1º Termo de Publicação Complementar ao Protocolo nº. 2.269/2025-1DOC – RIV/EIV: ROGGA S.A. CONSTRUTORA E INCORPORADORA – Empreendimento na Rua Nilo Anastácio Vieira – Centro - Penha – SC.

OFÍCIO Nº 01/2025**Protocolo** 2.269/2025**Assunto:** Esclarecimentos após realização de Audiência Pública do dia 09/09/2025

Figura 1 - Recorte lateral demonstrando recuos e distâncias da APP

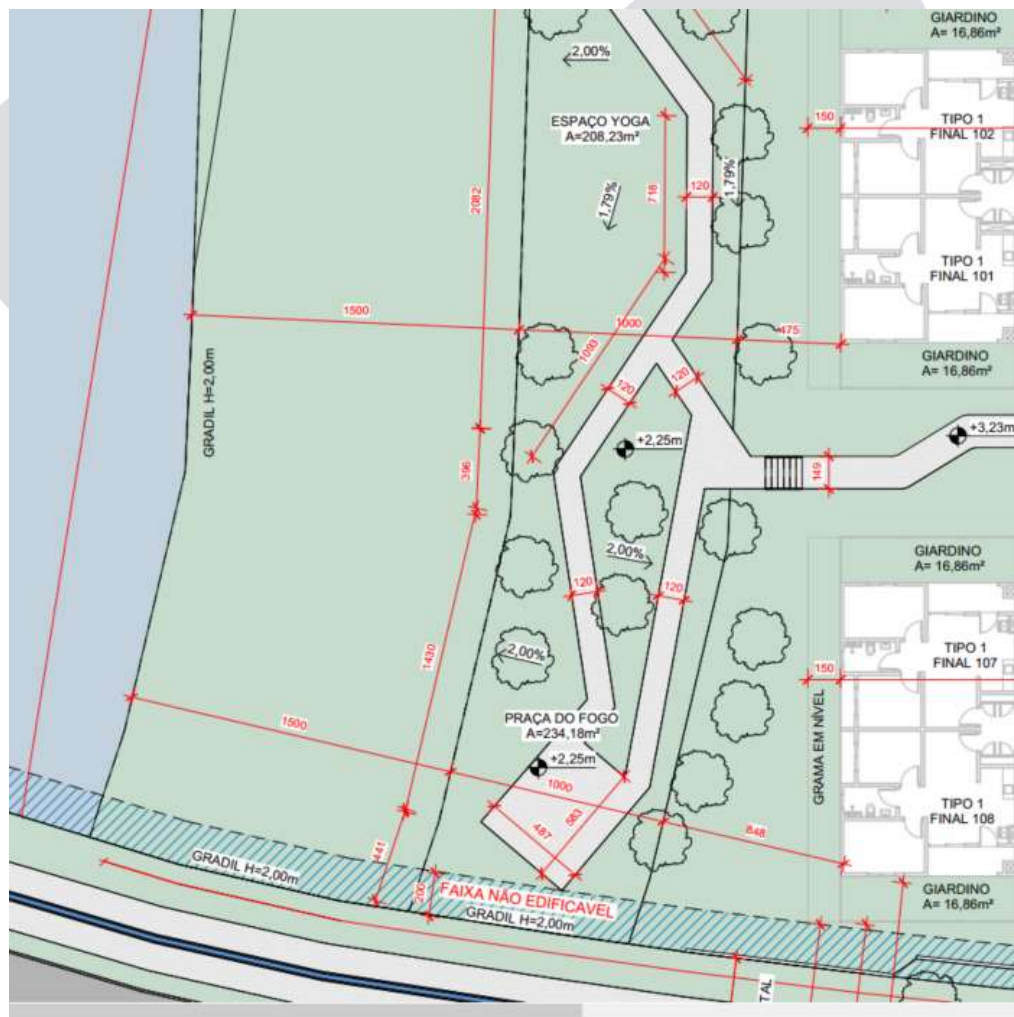
1. Foi questionado se o empreendimento ao lado teria alguma medida mitigadora prevista para problemas de alagamentos, principalmente somado ao impacto do atual empreendimento.
 - **Esclareceu-se que o empreendimento vizinho também dispõe de uma caixa de retenção, a qual será direcionada da mesma forma para a rede a ser implantada em frente ao empreendimento.**
2. Questionou-se a respeito das medidas de drenagem previstas no empreendimento e sobre a área de preservação permanente, levantando a dúvida se o afastamento lateral impacta nos 15 metros e qual seria esse recuo.
 - **Em resposta, esclareceu-se que o projeto contempla todas as medidas necessárias para mitigar os impactos das cheias, por meio da implantação de caixas de retenção. Ressaltou-se, ainda, que a faixa de 15 metros está sendo integralmente respeitada e que, ao lado da APP, foi prevista uma ampla área de lazer com**

Ponto 1

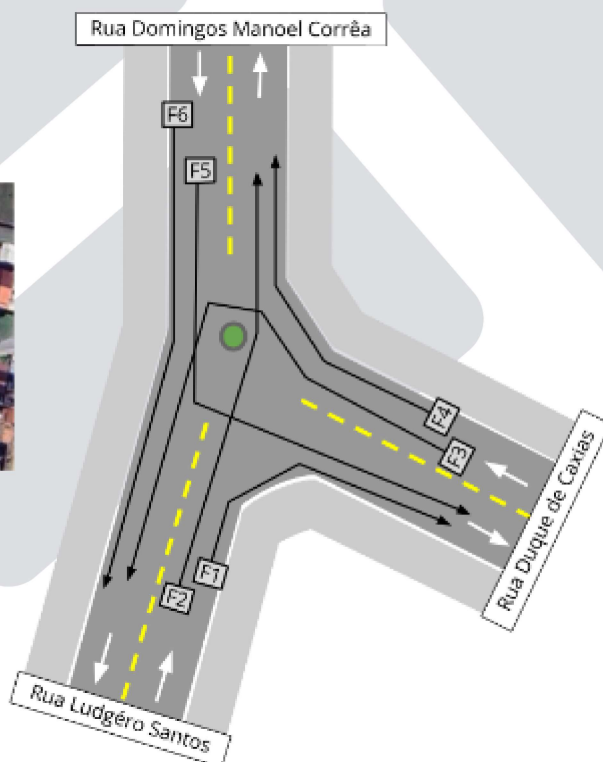
5. Incluir a Rua Duque de Caxias no estudo.

A definição dos locais de contagem de tráfego no estudo do impacto viário considerou as principais interseções de acesso à rua Nilo Anastácio Vieira, sendo a interseção com a Av. Eugênio Krause e a Av. Geral da Santa Lídia. A rua Duque de Caxias foi citada na Audiência Pública como rota alternativa de moradores que conhecem a região, e portanto, indicado que fosse acrescentada ao estudo.

Com base nesta solicitação, e considerando que a empresa havia realizado um outro estudo no ano de 2024 nesta localidade, trazemos a informação de contagem realizada para este outro projeto em agosto/2024 para a interseção entre as ruas Duque de Caxias, Domingos Manoel Correa e Ludgero Santos.

Devido a realização de contagem fora de temporada, e considerando o Plano Nacional de Contagem de Tráfego - PNCT do DNIT para a Rodovia BR-101 Km 103, o aumento do tráfego de veículos entre a semana no qual foram registrados as contagens

e a última semana do ano, que apresenta os maiores registros de movimento na região litorânea é de 75,17%. Esse fator de ajuste foi aplicado aos dados de contagem de tráfego para o horário das 17h às 18h.

O fluxo total desta interseção no horário pico é de 671 veículos, inferior aos volumes registrados para horário pico nas interseções estudadas com a Av. Eugênio Krause x rua Nilo Anastácio Vieira (1.609) e rua Nilo Anastácio Vieira x Geral Santa Lúcia (1.010). Desta forma, conclui-se que mesmo quando considerada no estudo, essa interseção não será impactada em sua capacidade viária pelo recebimento de viagens geradas pelo empreendimento.
